Napínací kladka rozvodového řemene

LuK-AS-č.: 531 0440 30

Napínací kladka **531 0275 30** byla nahrazena napínací kladkou s indikátorem opotřebení rozvodového řemene **531 0440 30**.

Stav 10.2007 (nahrazuje 11.2005)
INA 0001

Obrázek 2: 531 0440 30

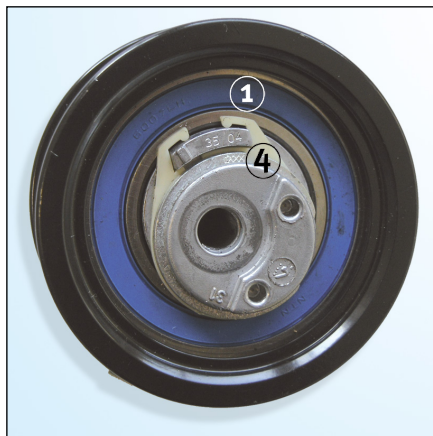
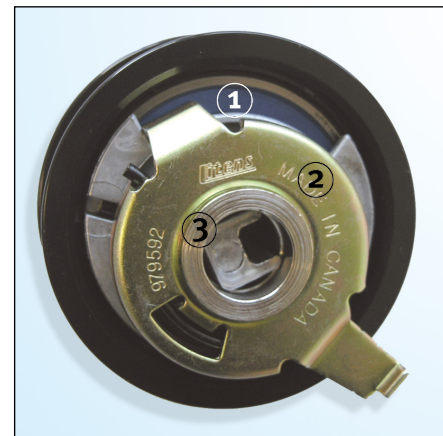
Nová napínací kladka se od dosavadní liší opticky v následujících bodech:

1. Modrý kroužek těsnění
2. Světlá zadní strana (stříbrná až zlatá)
3. Kratší distanční díl na zadní straně
4. Křížové šrafování na excentru napínací

Obrázek 4: Obě strany ukazatele stojí ve výřezu (šipky).
Nastavení je správně!

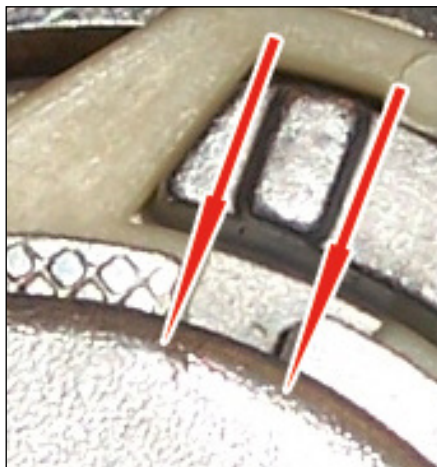
Míra opotřebení je zobrazena na křížovém šrafování vyraženém na těle napínací kladky vedle výřezu pro nastavení nominální polohy napnutí řemene (obrázek 3).

Nový ozubený řemen je správně napnut, pokud obě strany nastavovacího ukazatele napínací kladky směřují do výřezu. V provozu se ozubený řemen s narůstajícím opotřebením natahuje. Napínací kladka vyrovnává toto „prodlužování“ ozubeného řemene excentrickým pootočením. Obě strany ukazatele se posouvají ke křížovému šrafování. Aby byla zaručena bezchybná funkce tohoto indikátoru opotřebení, musí se vyměnit vždy společně napínací kladka, vodící kladky a ozubený řemen. LuK-AS doporučuje používat rozvodovou sadu INA - KIT **530 0082 10** (s ozubeným řemenem), protože všechny kladky pohonu ozubeným řemenem podléhají opotřebení způsobenému chodem. Pokud je již k dispozici nový ozubený řemen v OE kvalitě, doporučuje LuK-AS použít rozvodovou sadu INA - SET **530 0082 09**, (bez ozubeného řemene).
